DODATEK č. 2 ke SMLOUVĚ O DÍLO
„Přestavba Komplexní modernizace Polikliniky - Jiráskova 1378/4, Rumburk - Krajská zdravotní a.s. - Masarykova nemocnice v Ústí nad Labem, o.z. - pracoviště Rumburk“
uzavřená podle § 2586 - 2635, zákona č. 89/2012 Sb., občanského zákoníku, ve znění pozdějších předpisů

ZMĚNOVÝ LIST

018

ZL 18 - Dozdění otvorů ve stěnách

Zaměření dozdřevh 1.pP

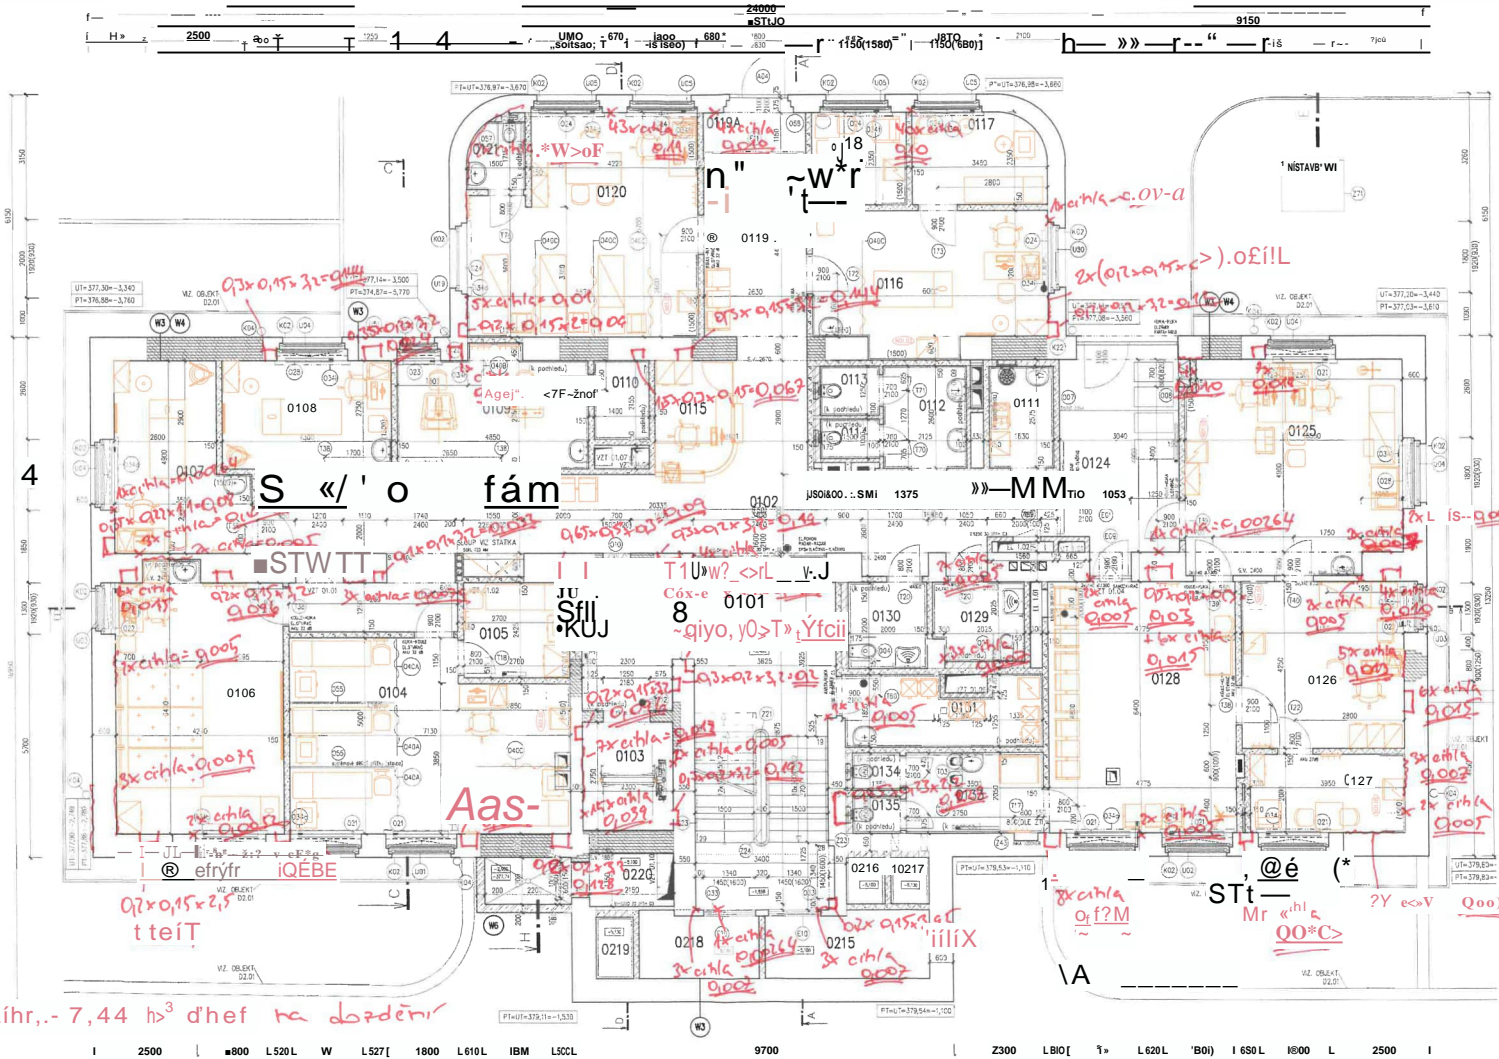
$\Delta x \text{ cihla} = 0,7 \text{ Svo/u} > cO, oE, - QoOLéQh, -$

Qe/Lihr, - 7,44 m³ d'hef ka dozděniř

Zamčený dozd. vel.
1.NP

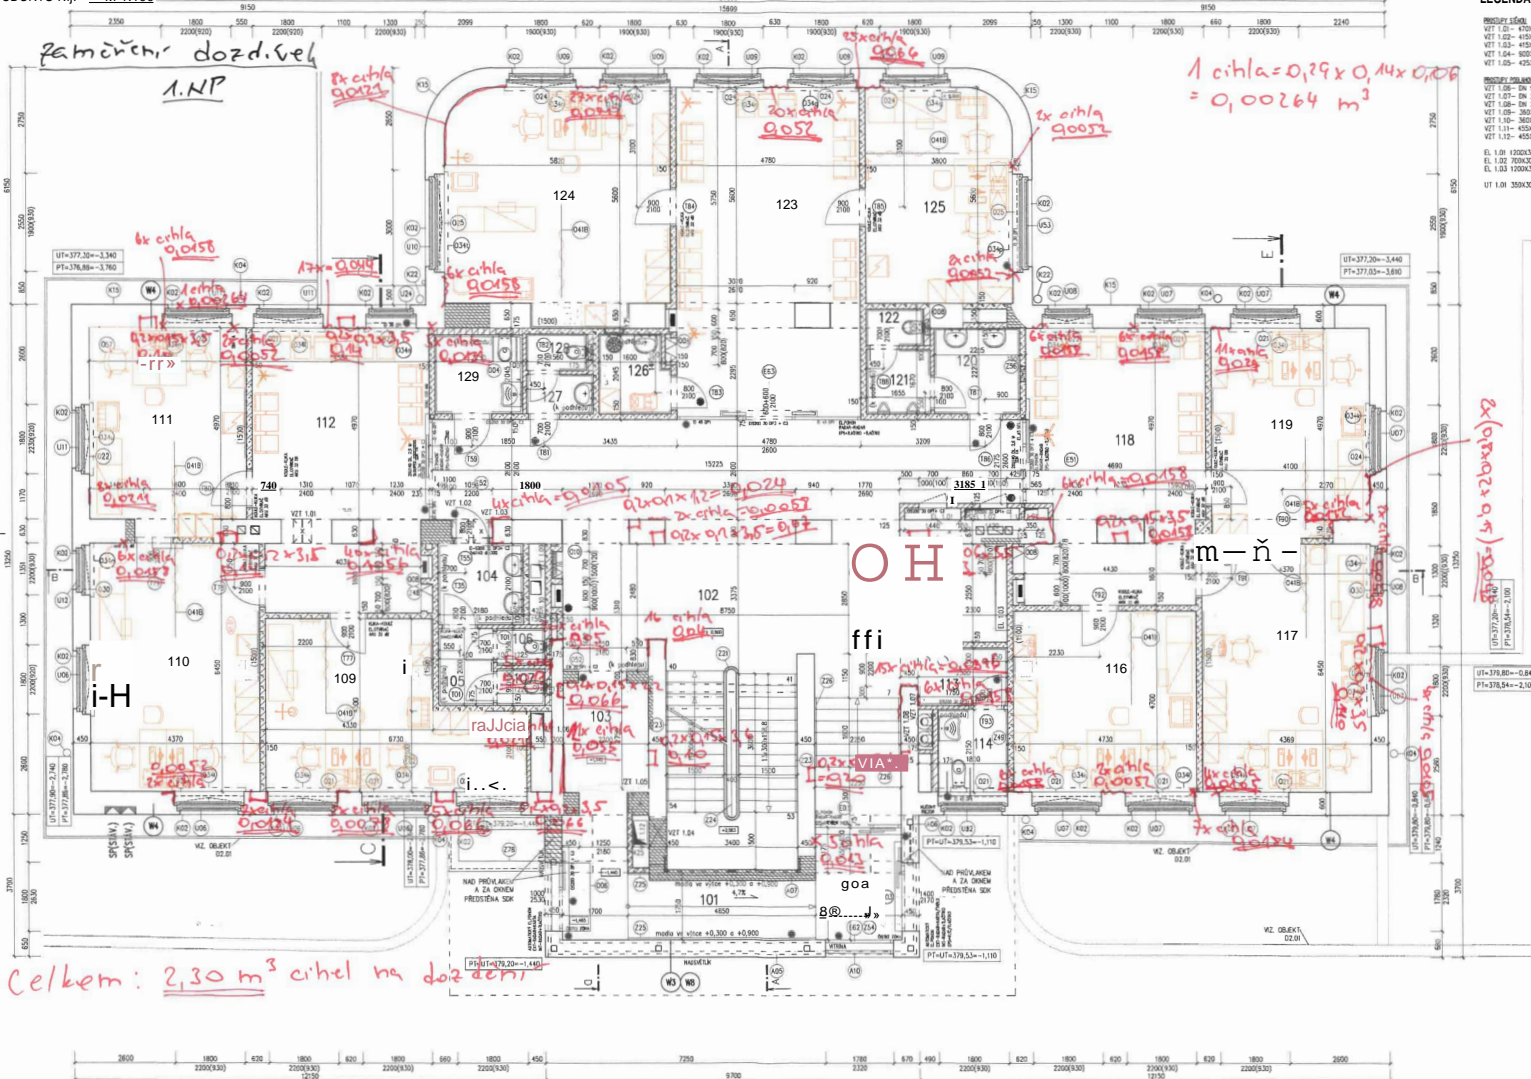
$$1 \text{ cihla} = 0,29 \times 0,14 \times 0,08 = 0,00264 \text{ m}^3$$

Celkem: 2,30 m³ cihel na dozd. vel.

1. I. PP - Přidání datových zásuvek

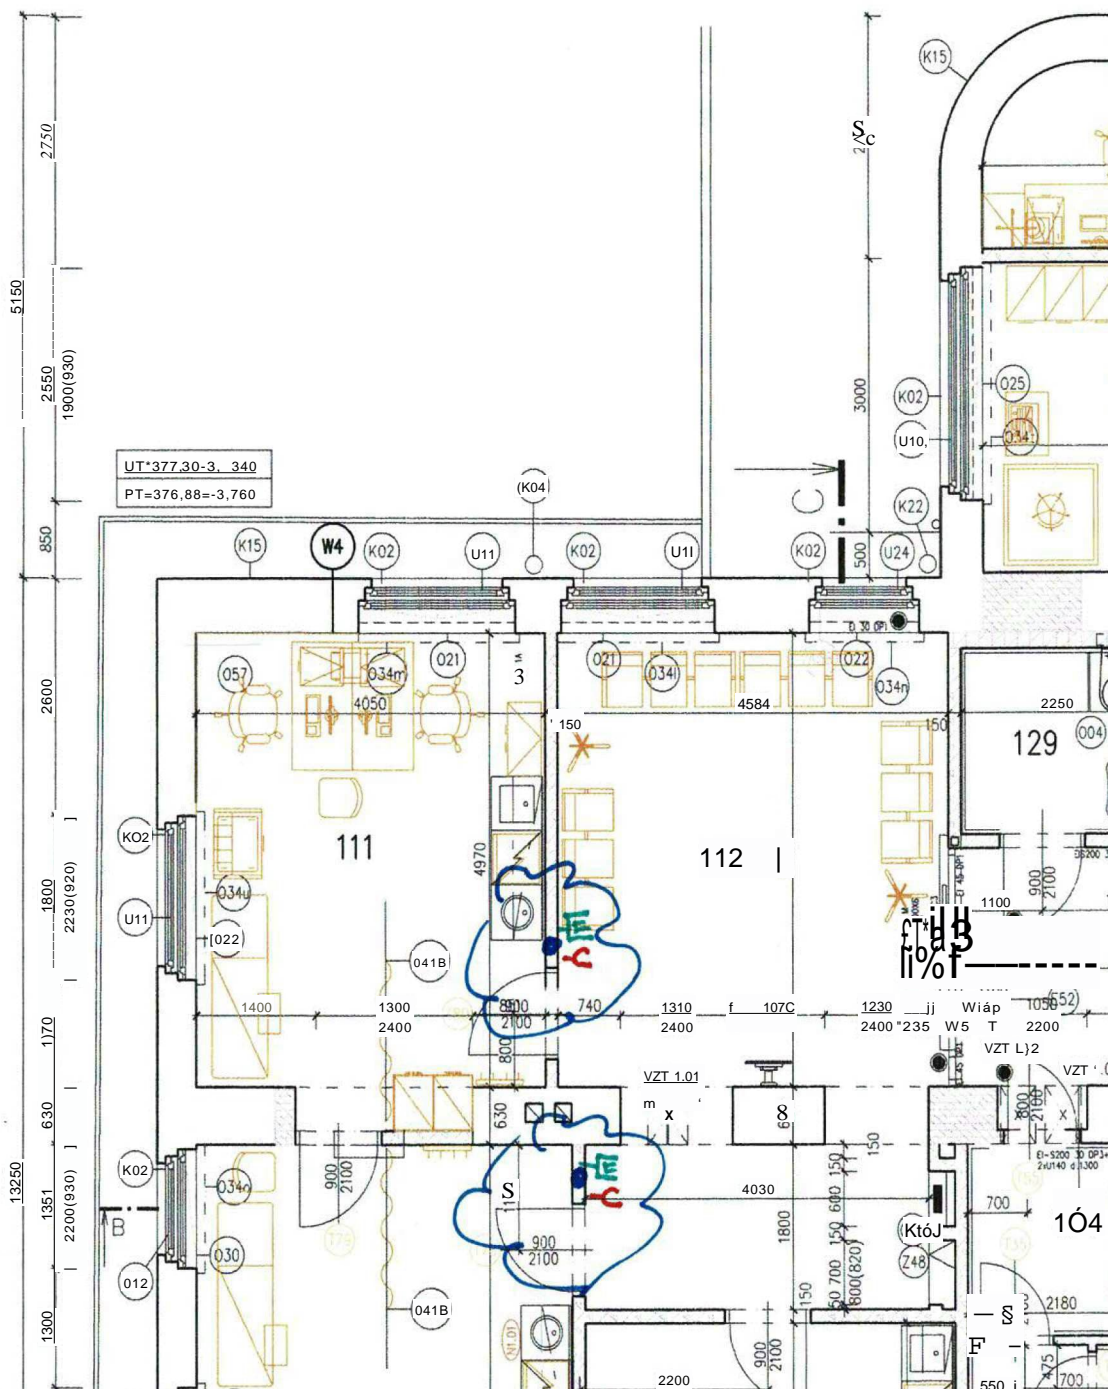
1 x dvoj-zásuvka, místnost 0.116, vedle projektované datové zásuvky XSA0.47

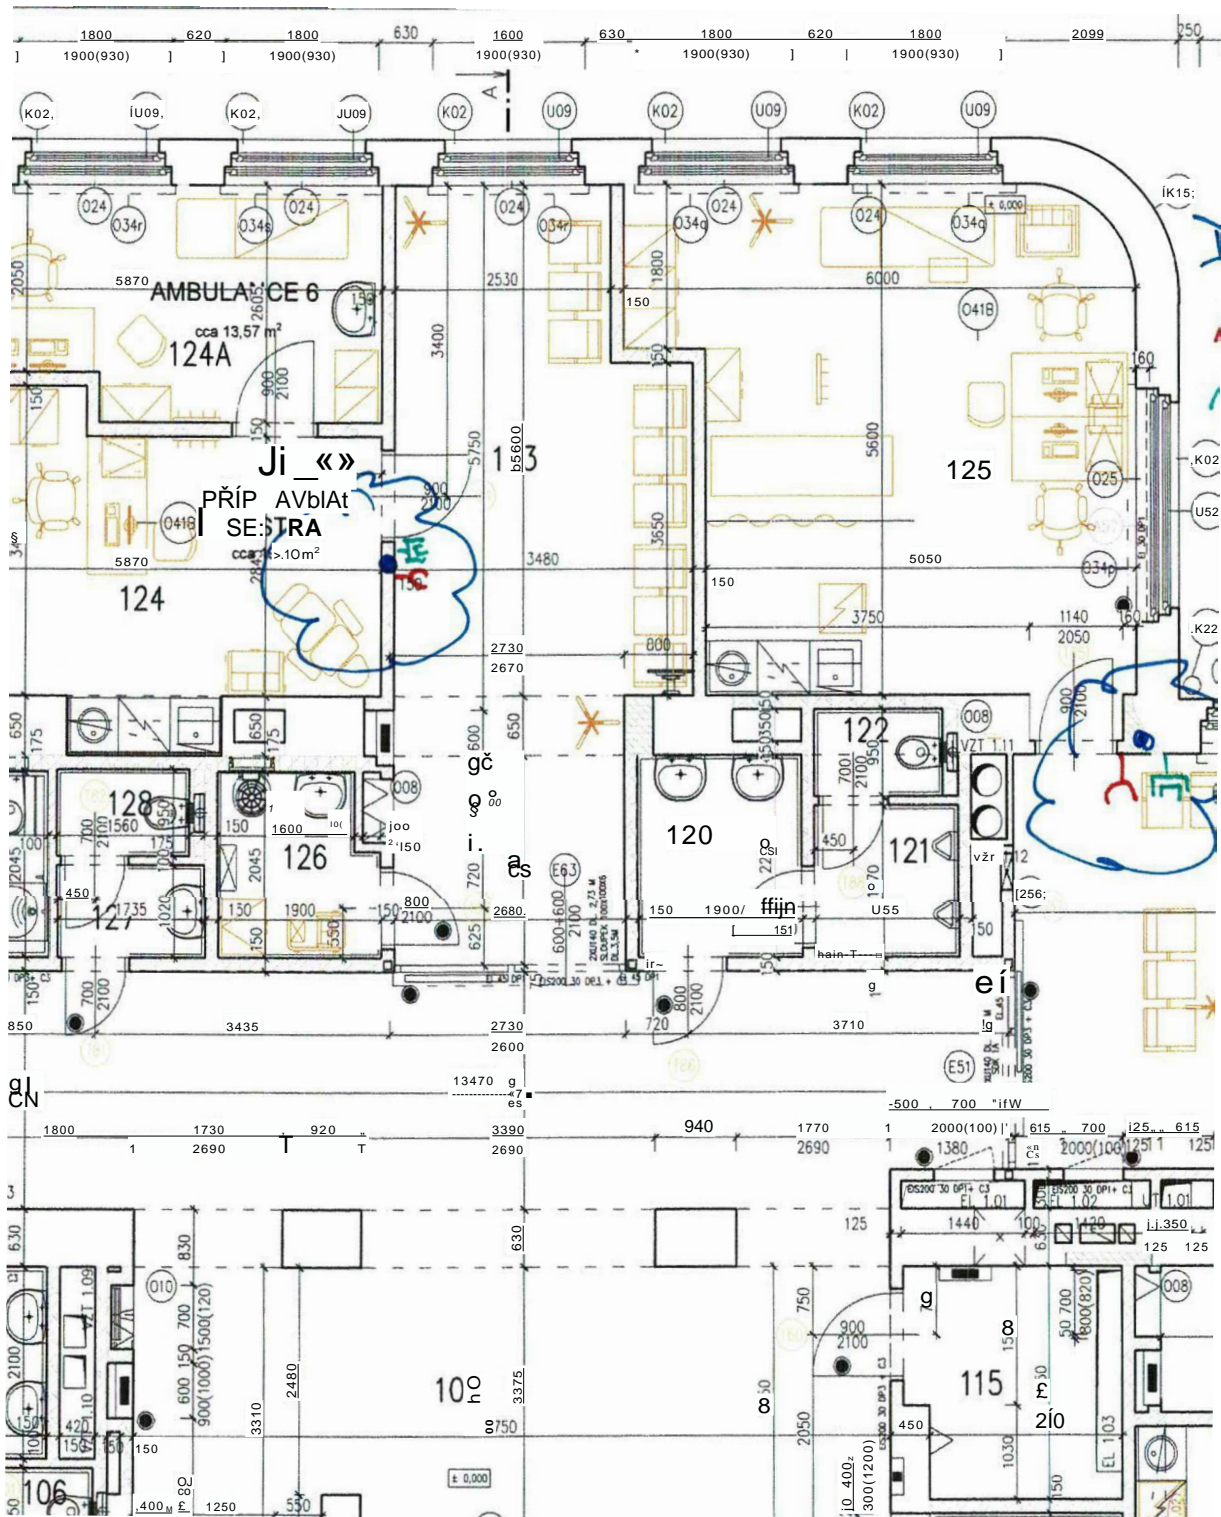
1 x dvoj-zásuvka, místnost 0.115, vedle projektované datové zásuvky XSA0.21

1 x dvoj-zásuvka, místnost 0.120, vedle projektované datové zásuvky XSA0.44

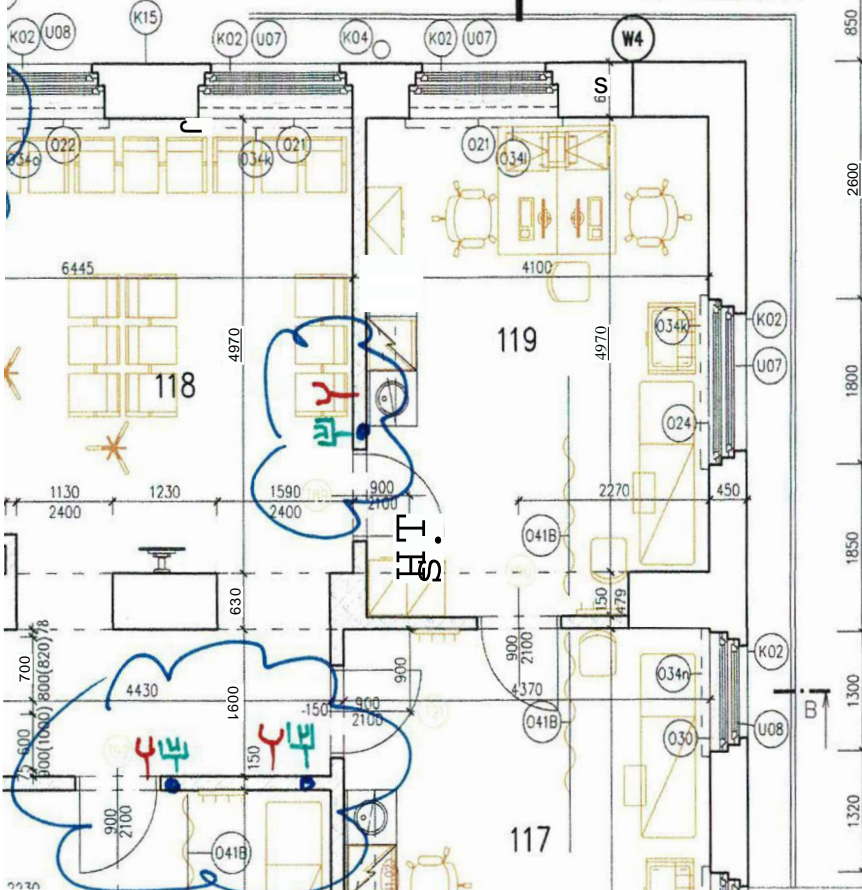
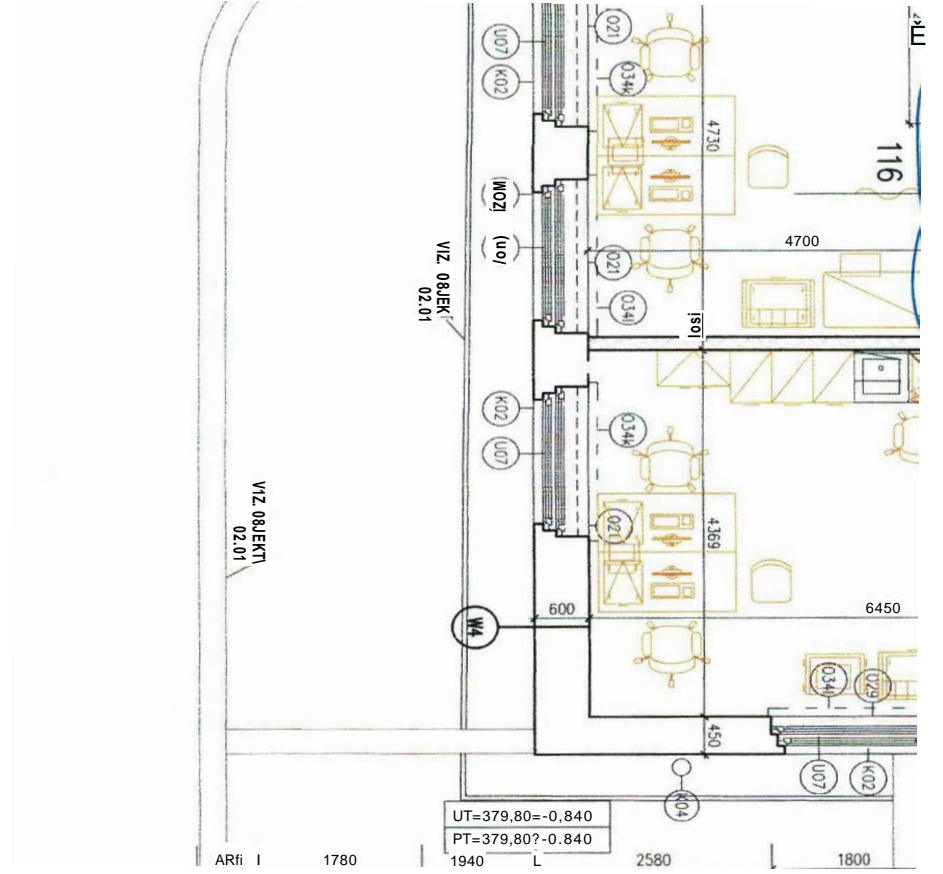
Ve výkresu, který máme k dispozici, není zanesena dispoziční změna místnosti 124. Prosíme o zaslání aktuální verze, ze které bude možné vyčíst slaboproudé rozvody, ke kterým bychom se následně rádi vyjádřili.

DOPLŇKĚLI SK. + SCAB ŽÁSU VĚK:
